# CONSEIL GÉNÉRAL DES PONTS ET CHAUSSÉES

Affaire n° 1999-0128-01

## Aménagement de la partie aval du Var et conditions de réalisation de la RN 202 bis

ANNEXE 5 : CARTE

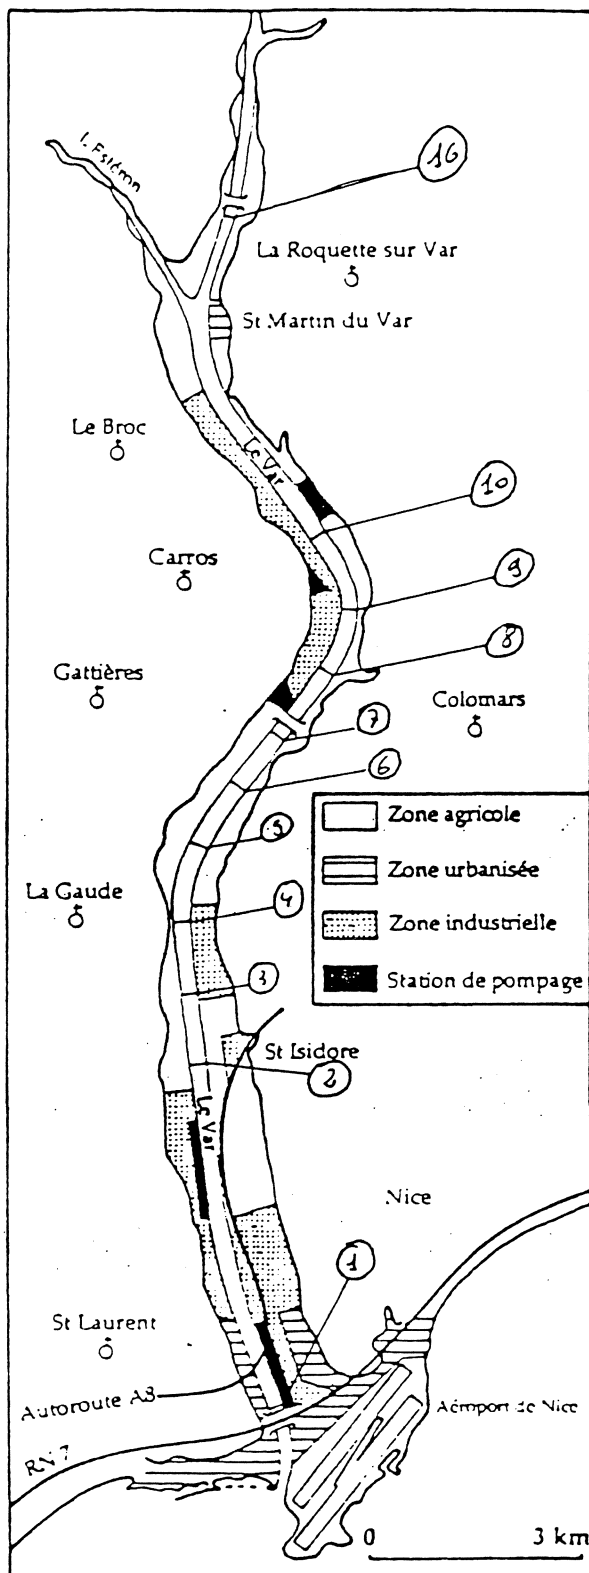
♦ Il est nécessaire de conforter les seuils les plus menacés 4, 7 et 16 ainsi que certains points de fragilité notés dans les digues de protection et les berges.

♦ La reconstruction des seuils 2 et 3 a pu être raisonnablement envisagée mais elle n'est un préalable ni indispensable, ni suffisant au confortement du seuil 4, des alternatives techniques existent. Par contre, en fonction de l'évolution du lit à l'aval il pourra être nécessaire de fixer le lit, tout d'abord au niveau du seuil 3, par un ouvrage nettement plus bas que le seuil d'origine, puis, si nécessaire, par d'autres ouvrages à l'aval.
